## 2号炉

頁	行	補 正 前	補 正 後
8(2)-1-1 ～ 8(2)-1-17		(記載の変更)	別紙 8(2)-1-1 のとおり変更する。

原子炉設置変更許可申請書（2020年10月5日申請）  
添付書類10

第 1.5.1 図(1) 入力津波波形 (1)

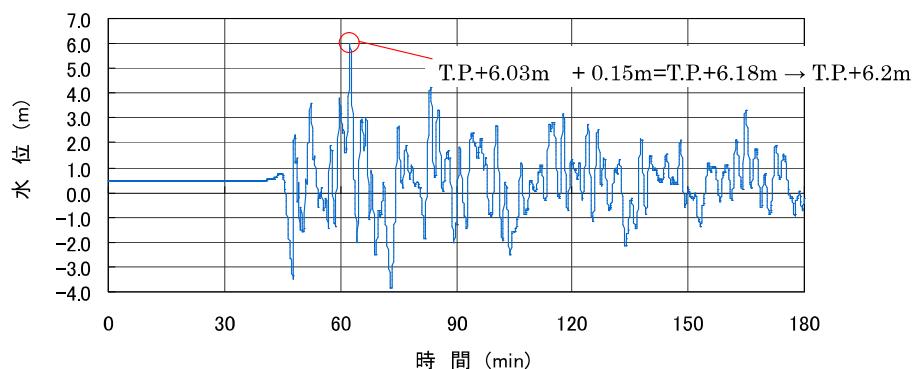
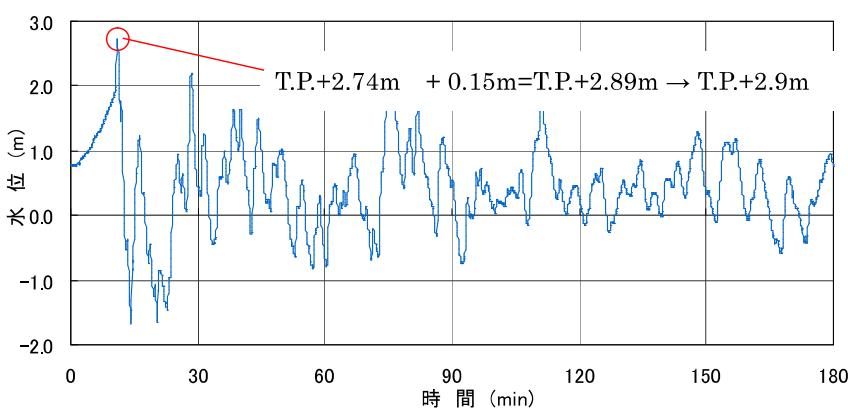
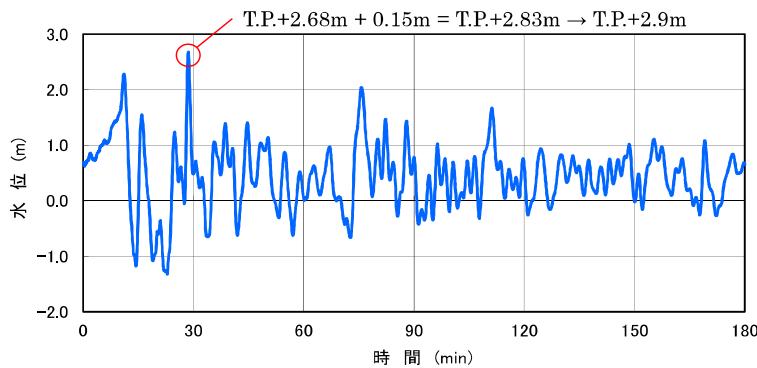
- ・基本設計では、施設に対して最も影響を及ぼす津波を耐津波設計に用いる入力津波として設定するが、それだけではなく、津波高さとしては小さくても施設に対して影響を及ぼす津波について、その津波の第1波の水位変動量を基本設計で設定した取水路防潮ゲートの閉止判断基準で確認が必要となる。その際、基本設計では評価することができない計装誤差を考慮するため、詳細設計で作成することとする。

第 1.5.1 図(2) 入力津波波形 (2)

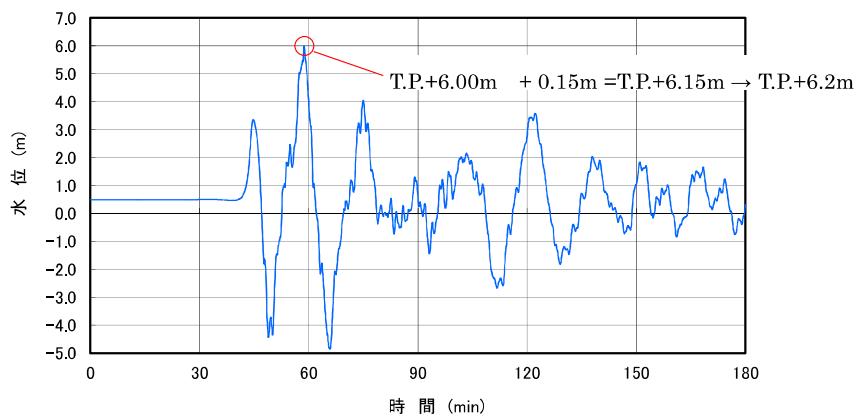
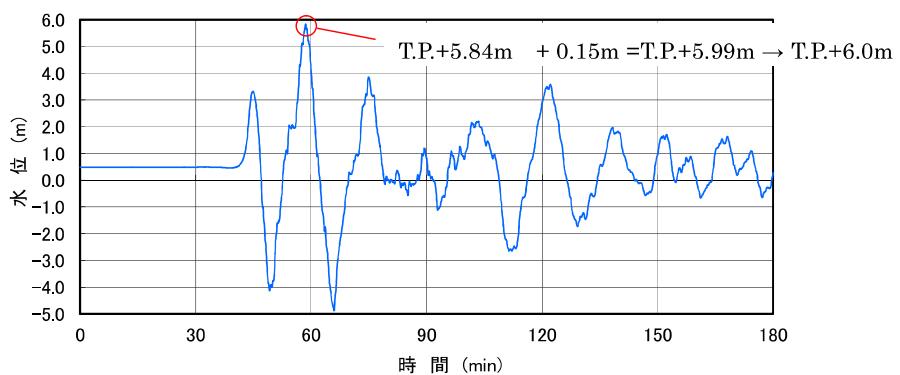
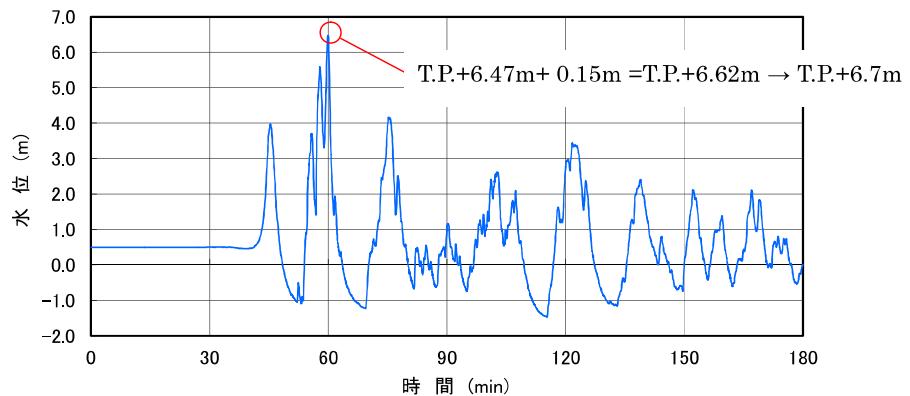
- ・基本設計では、施設に対して最も影響を及ぼす津波を耐津波設計に用いる入力津波として設定するが、それだけではなく、津波高さとしては小さくても施設に対して影響を及ぼす津波について、その津波の第1波の水位変動量を基本設計で設定した取水路防潮ゲートの閉止判断基準で確認が必要となる。その際、基本設計では評価することができない計画誤差を考慮するため、詳細設計で作成することとする。

第 1.5.1 図(3) 入力津波波形 (3)

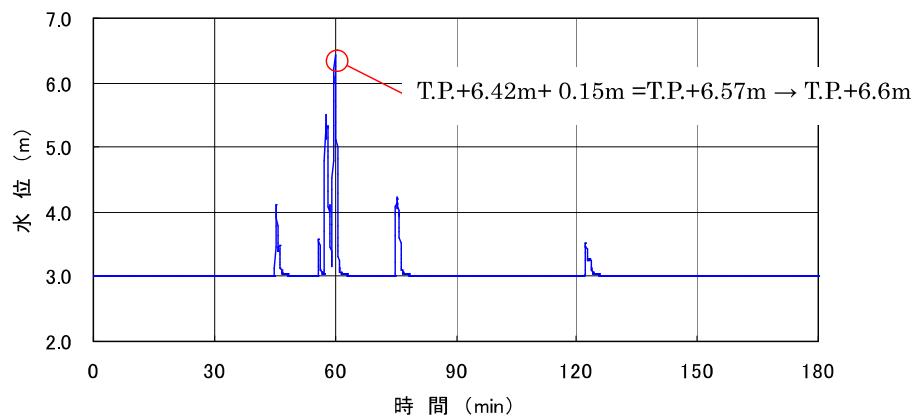
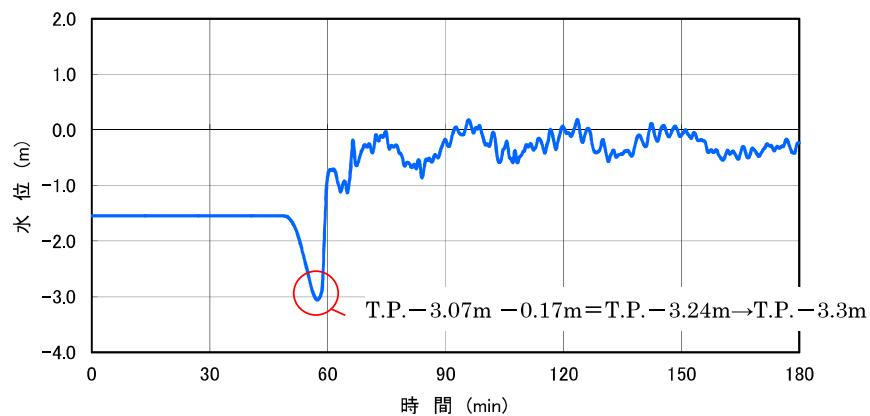
・基本設計では、施設に対して最も影響を及ぼす津波を耐津波設計に用いる入力津波として設定するが、それだけではなく、津波高さとしては小さくても施設に対して影響を及ぼす津波について、その津波の第1波の水位変動量を基本設計で設定した取水路防潮ゲートの閉止判断基準で確認できることが必要となる。その際、基本設計では評価することができない計装誤差を考慮するため、詳細設計で作成することとする。

第 1.5.6 図 (1/3) 漂流物評価フロー

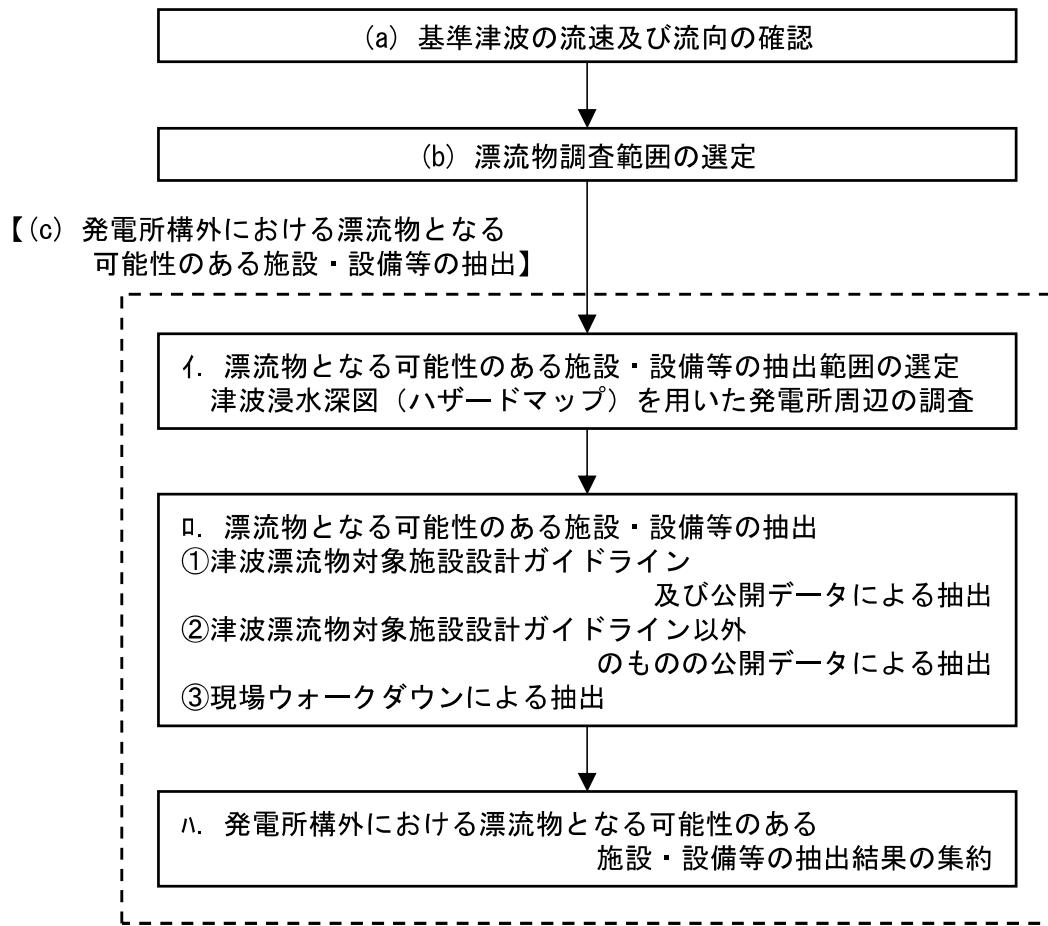
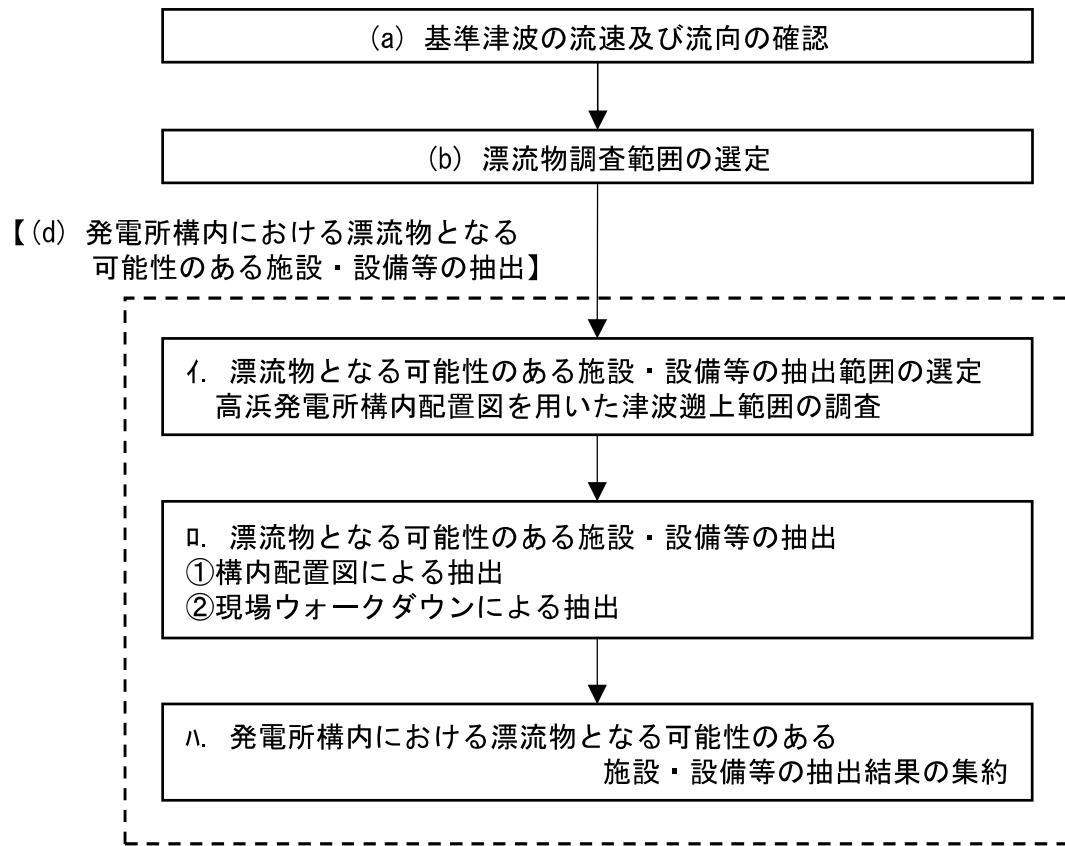
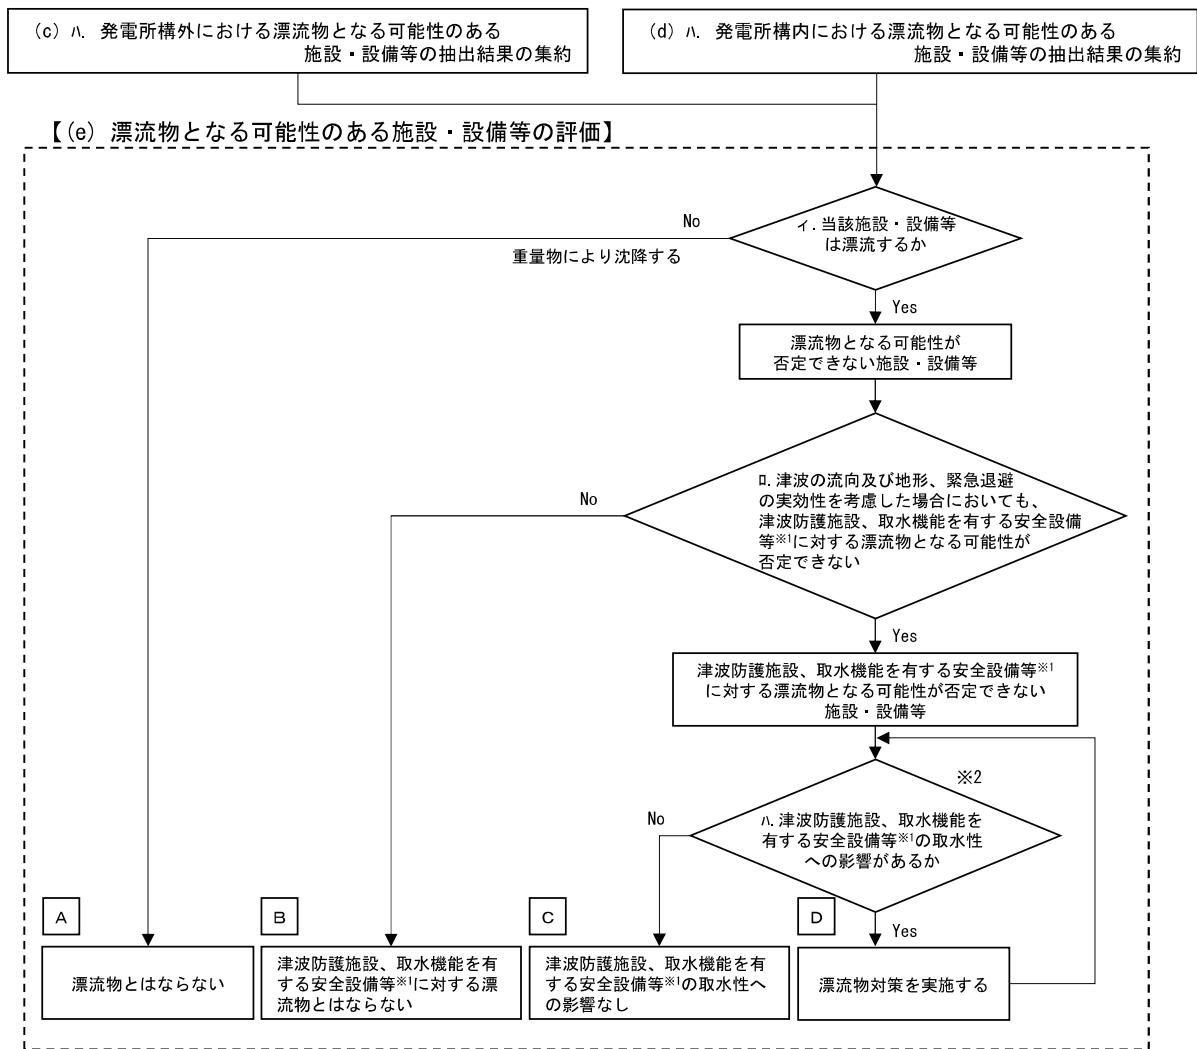
第 1.5.6 図を変更する。第 1.5.6 図以外は変更前の「(a) 漂流物の抽出方法」の記載に同じ。
